Anegamiento del campo de Julieta Luro provocado por obranzas realizadas por el Municipio de Gral. Viamonte en 1997.

Francisco Javier de Eitzaga Amorrortu
Estos testimonios “de las múltiples insustentabilidades técnicas, legales y administrativas de la A.d.A y de la Dirección de Hidráulica”, fueron compilados, impresos y encuadernados por Francisco Javier de Amorrortu, en Del Viso, provincia de Buenos Aires, el 1 de Junio del 2005; salvando recuerdo de Florentino Ameghino

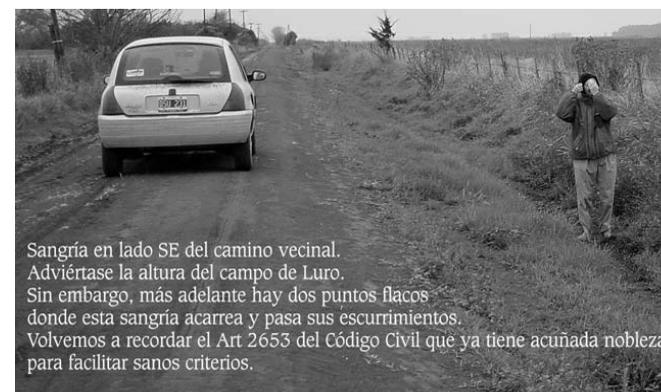
Denunciadas durante 23 meses a la Subsecretaría de Obras Públicas y a la A.d.A. sin jamás ser atendidas con seriedad alguna, otra que enviar al delegado hidráulico con 20 años de antigüedad en la zona y al inspector de la A.D.A. que nada veían.

sangría en las márgenes de un camino vecinal que al delegado hidráulico de 9 de Julio y al Ing. Obregón, inspector de la A.D.A. se les pasara por alto considerar, tanto la violación del Art 2653 del Código Civil, como la concentración de flujos para orientarlos hacia un punto débil de la parcela en cuestión; seguramente considerando que su ancho (2m) y profundidad (1m) convendrían al camino sin perjudicar al vecino; y aquí se trataba de una observación in situ con veinte años de experiencia como delegado en la zona y en escala 1:1; no sólo dejaron que esta obranza actuara en perjuicio del vecino durante ocho años y medio, sino que durante los últimos 23 meses ni siquiera fueron capaces de verificar la existencia de la sangría, de los entubamientos reiteradamente denunciados y perfectamente localizados que la asistían; y de las violaciones al Código Civil que remataban sus faltas.

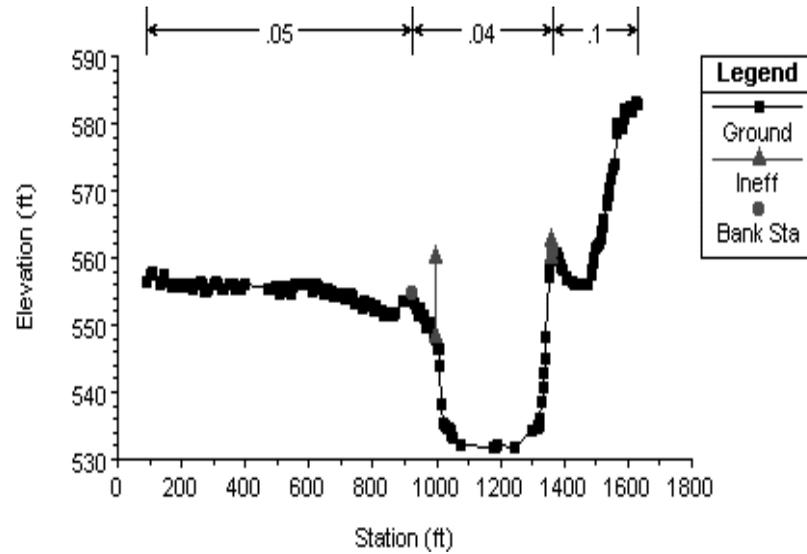
*Y en dos meses escurrirla!
Justificando así, en adición, la profundización de los canales de drenaje.*

El cálculo siempre será sencillo toda vez que se monopolizan los criterios. Y a cuenta de enredos, este mismo autor nos aclaró, líneas más arriba, que el modelo debía ser bidimensional

Fig. 12: relación funcional entre la descarga de agua en un canal de baja pendiente y el caudal de agua que transporta. Para este ejemplo se seleccionó un canal trapezoidal con una **pendiente de 0.1 %** y un ancho de base de 4 metros”.

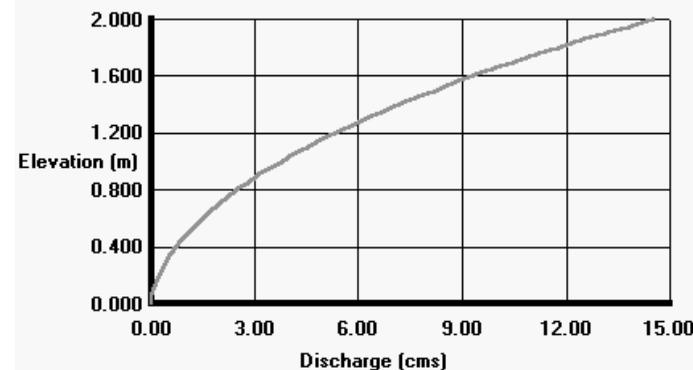
De hecho, para ser más sinceros y sólo así más precisos, este gráfico tendría que considerar pendientes de no más de 0,02% como promedio.

Aceptando, incluso, que hay zonas kilométricas donde la pendiente y su dirección son preguntas que no alcanzarían respuesta a reos otro que vertical, como de hecho ocurre.
